「はやぶさ2」化学推進系の追加対策について

2011年11月22日

宇宙航空研究開発機構

はやぶさ2プロジェクトチーム

図2.1 参考「あかつき」推進系構成図
(2011年6月30日 宇宙開発委員会 調査部会資料より抜粋)

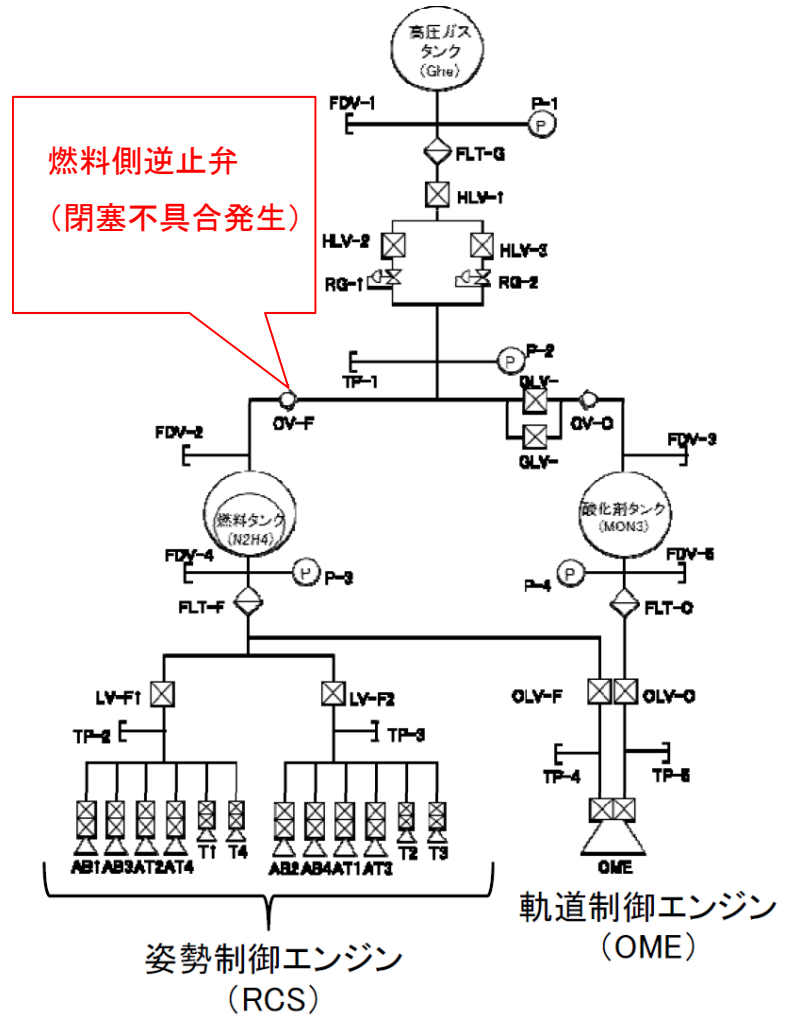
- 2010年12月7日:「あかつき」金星周回軌道への軌道投入失敗。
- 2010年12月8日:宇宙開発委員会において原因究明・対策等に必要な技術的事項について調査部会において調査審議することを決定。
- 2010年12月17日:調査部会において、FTAの手法により、逆止弁の閉塞、燃焼状態異常などの複数の原因候補が抽出された。
- 2010年12月27日:調査部会において、軌道投入失敗の原因が**燃料系逆止弁閉塞**に帰結。逆止弁閉塞の原因究明・検証のための試験計画立案。
- 2011年4月:原因究明試験において、燃料・酸化剤反応で生成される塩(硝酸アンモニウム)により、逆止弁の閉塞が観測された。
- 2011年6月30日:調査部会において、逆止弁閉塞の原因として、①酸化剤蒸気が上流へ透過、②燃料・酸化剤反応による塩生成、③塩生成による燃料側逆止弁動作阻害、が報告された。(次ページ 図2.1参照)

図2.2 「はやぶさ」化学推進系構成図

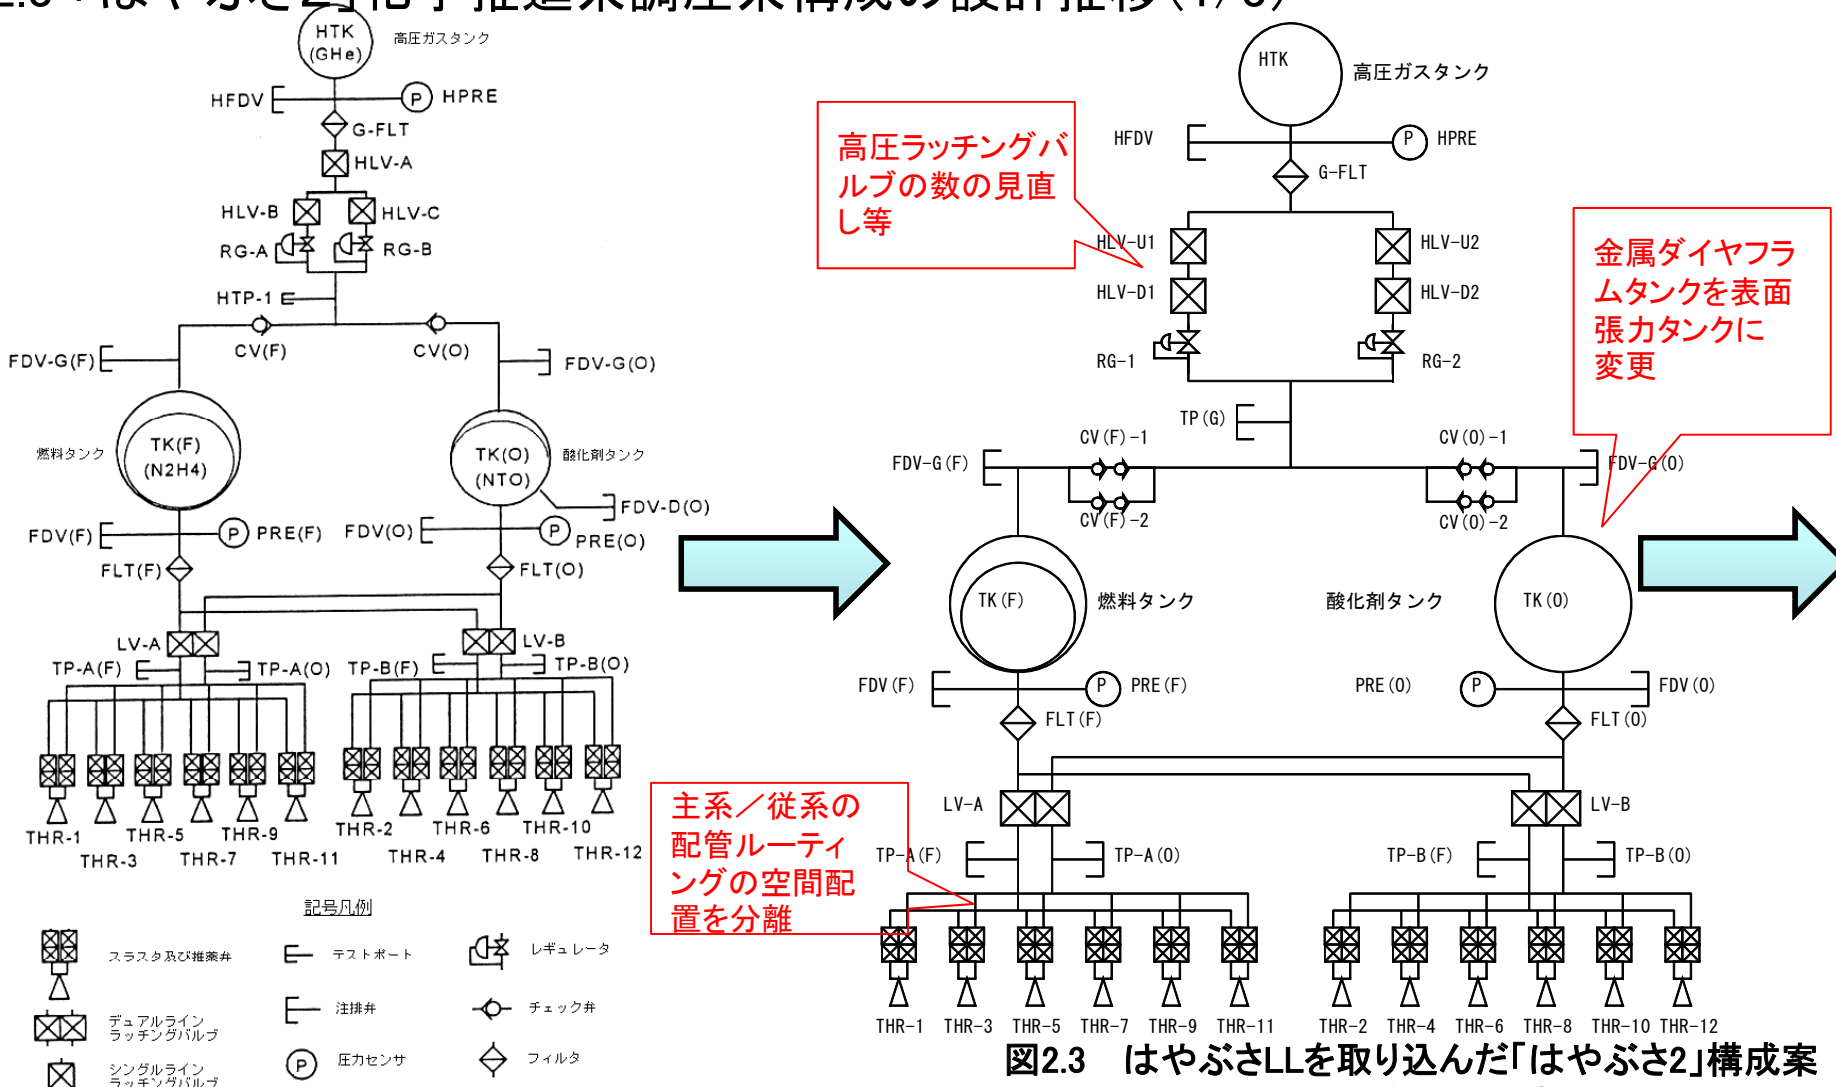
- 2010年度開発研究フェーズ:「はやぶさ」化学推進系(図2.2構成図参照)に対して、はやぶさLLなどを取り込み、(1)酸化剤タンクの金属ダイヤフラムタンクから表面張力タンクへの変更、(2)高圧ラッチングバルブの数や燃料及び酸化剤の注排弁の口径・配置等の見直し、(3)主系/従系の配管ルーティングの空間配置を分離、の変更を行い、「はやぶさ2」化学推進系構成案を検討。(図2.3構成図参照) →「はやぶさ」化学推進系からの変更理由をP15に示す。
- 2011年3月:「はやぶさ2」システム定義審査(SDR)においては、「あかつき」の不具合調査情報に基づき、調圧部に**逆止弁を使用しない**構成案を提示。(図2.4構成図参照)
- 2011年6月~8月:「あかつき」の酸化剤透過と塩生成の影響を考慮して、**燃料・酸化剤の調圧系を完全分離**する設計変更を検討、また、設計変更に伴うコスト、スケジュールへの影響を評価。(図2.5構成図参照)

(1)酸化剤タンクを金属ダイヤフラムタンクから表面張力タンクに変更

【変更理由】「はやぶさ」では、タッチダウン時の運用条件が不明な状態でも確実に推薬を供給するために金属ダイヤフラムタンクとしていたため、結果として、配管内での酸化剤蒸気の移動を遮断できていた。「はやぶさ」の軌道上データなどの運用実績より、表面張力タンクでもタッチダウン時に十分に燃料を供給できると判断できたため、「はやぶさ2」では宇宙機用として多数の実績があり、質量も低減(1.1kg減)できる表面張力タンクを採用した。塩の生成に関しては、リスクが高くなるが、今回の追加対策(調圧系分離)によりリスク回避される。

(2)高圧ラッチングバルブの数や燃料及び酸化剤の注排弁の口径・配置等の見直し

【変更理由】JMR-002B(ロケットペイロード安全標準)に準拠し、カタストロフィック事象を回避するため、弁の直列配置への変更や燃料及び酸化剤の注排弁は、誤接続防止のため、口径を異なるものとし、さらに配置を離れた位置にする。

(3)主系／従系の配管ルーティングの空間配置の分離

【変更理由】「はやぶさ」のタッチダウンにおける燃料漏洩のLL反映として、「はやぶさ2」では主系配管と従系配管のそれぞれの経路を空間的に離し、熱的に独立させることで、万が一、どちらかの系で燃料漏洩が発生した場合にも、もう一方の系に影響を及ぼさないようにし、化学推進系の冗長性を高める。

図2.4 逆止弁を使用しない構成案(2011年3月)
(SAC開発移行審査開始時)

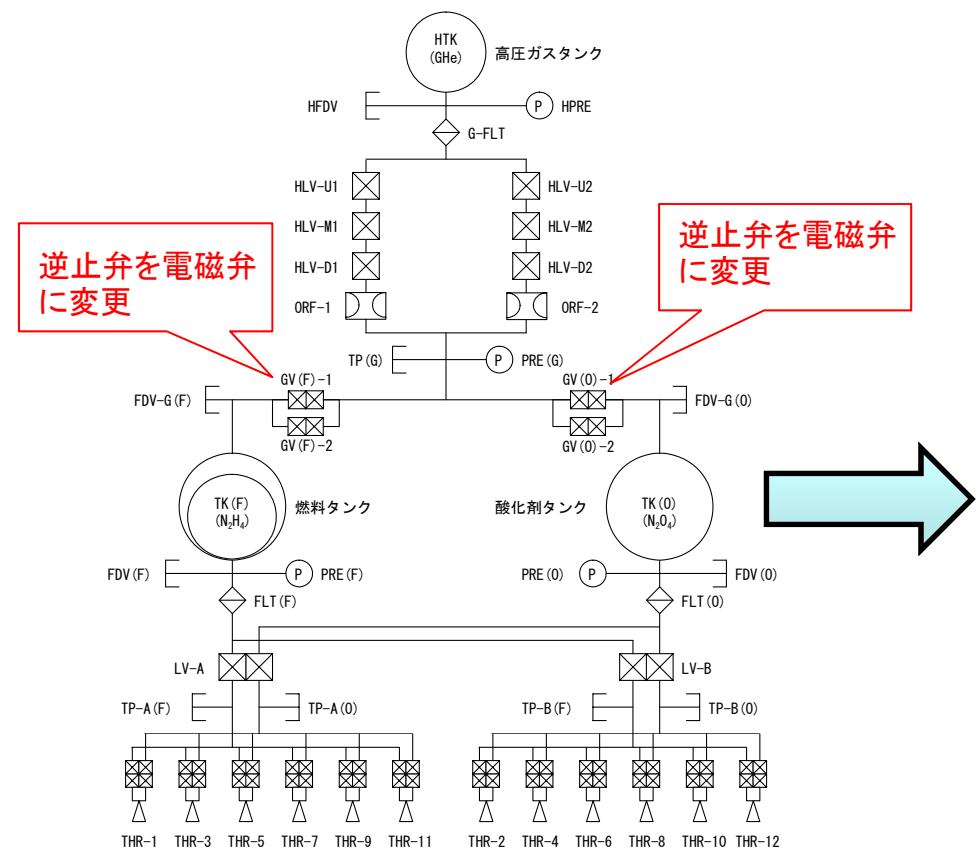
- ✓ はやぶさ2従前案(図2.4構成図)の調圧系は「あかつき」と同等であり、「あかつき」不具合からは、燃料・酸化剤の蒸気が逆止弁・遮断弁を透過することを考慮した設計としなければならないことが教訓として得られた。
- ✓ ただし、はやぶさ2の設計期間中に透過率を確定させられないこと、及びミッション期間が長い(約7年間)ことから、燃料、酸化剤の蒸気混合のリスクがある従前案を断念。
- ✓ 代替案として、一液／二液方式、高压ガス調圧／気液平衡／ブローダウン方式など9種類の構成案を検討。
- ✓ 運用上のリスク、性能要求、DRY質量／WET質量、開発リスク、コストなどをトレードオフした。(P9, 10にトレードオフの一例を示す。)
- ✓ トレードオフの結果、運用リスク、開発リスクは小さく、性能要求を満足する、燃料・酸化剤の調圧系を完全分離した構成案(左図)を選択。(将来ミッションにおいては、逆止弁・遮断弁の透過率の見極め、透過防止が実現されたうえ、ミッション期間やシステムリソースなどによっては、常に分離案が妥当とは限らない。)

図2.5 燃料・酸化剤調圧系分離構成図 (2011年8月)(今回)

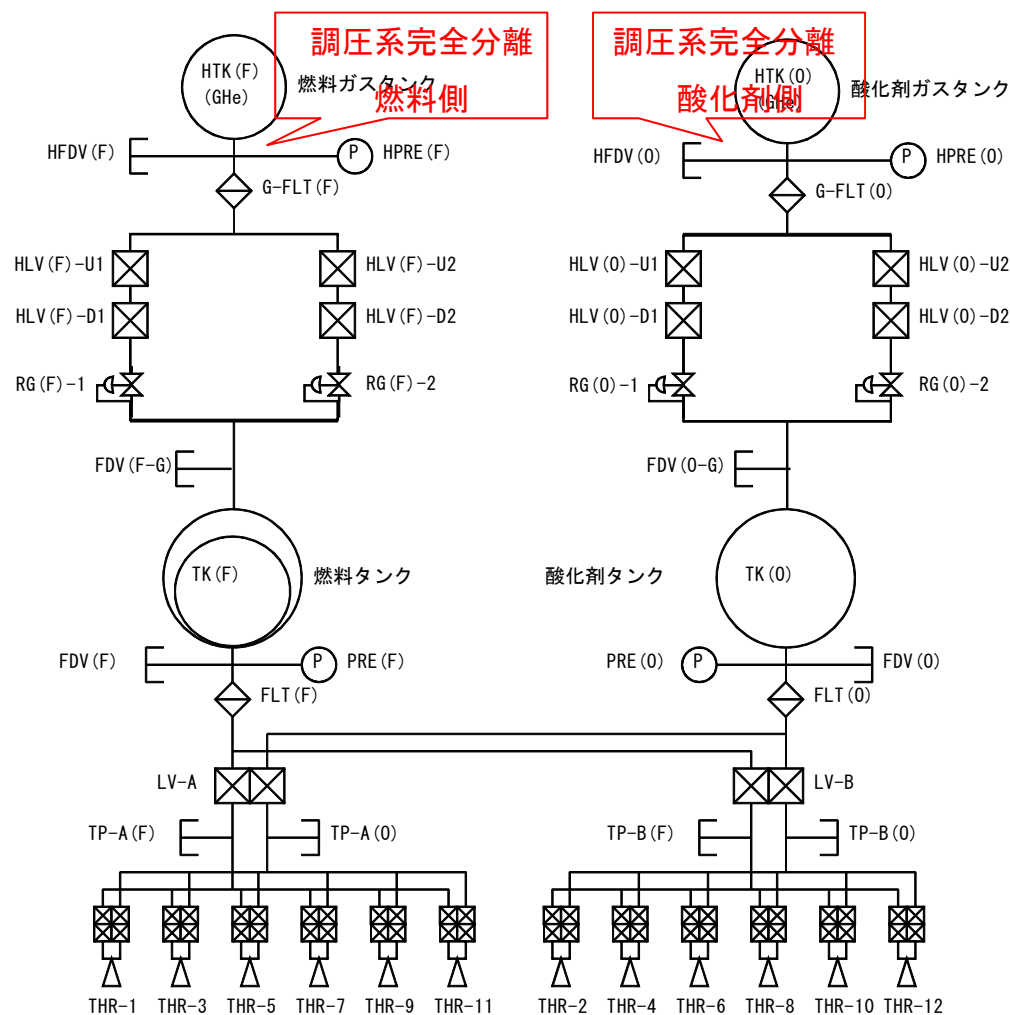
- 逆止弁を使用しないため、生成物嚙込、しゅう動部粘着、バネ脱落等による逆止弁閉塞のリスクは原理的にない。(従前案(図2.4構成図)も同様)
- 「はやぶさ2」の長期ミッション期間約7年間での、酸化剤透過の影響を懸念し、燃料・酸化剤の調圧系を完全分離したため、酸化剤透過による燃料・酸化剤の混合・反応(塩の生成)のリスクは原理的にない。
- 調圧システムが2システムに増加し、加圧用ヘリウムガスのリークに対するリスクが増加する。調圧系リーク対策については、リスク低減策をスケジュール制約をみながら検討中である。
- 今回の設計変更による質量への影響は、約0.5kg増(従前案との比較)であり、許容可能である。

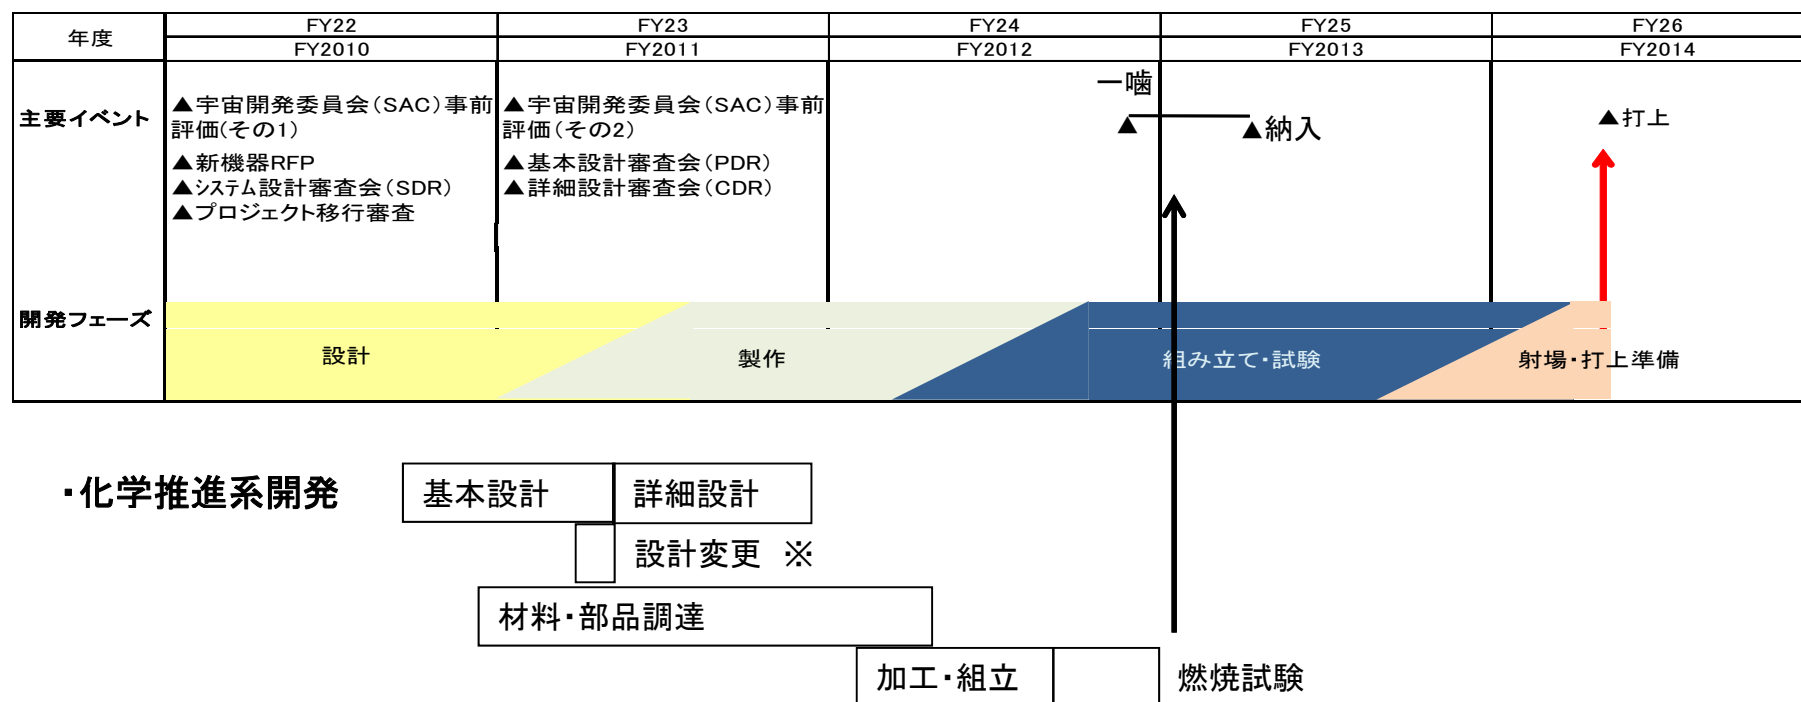
化学推進系の追加対策を反映した開発スケジュールを以下に示す。
ノミナル2014年打上げに対してスケジュールインパクトはない。

※ 設計変更が基本設計期間内で実施できたため、詳細設計以降のスケジュールは従来通り。
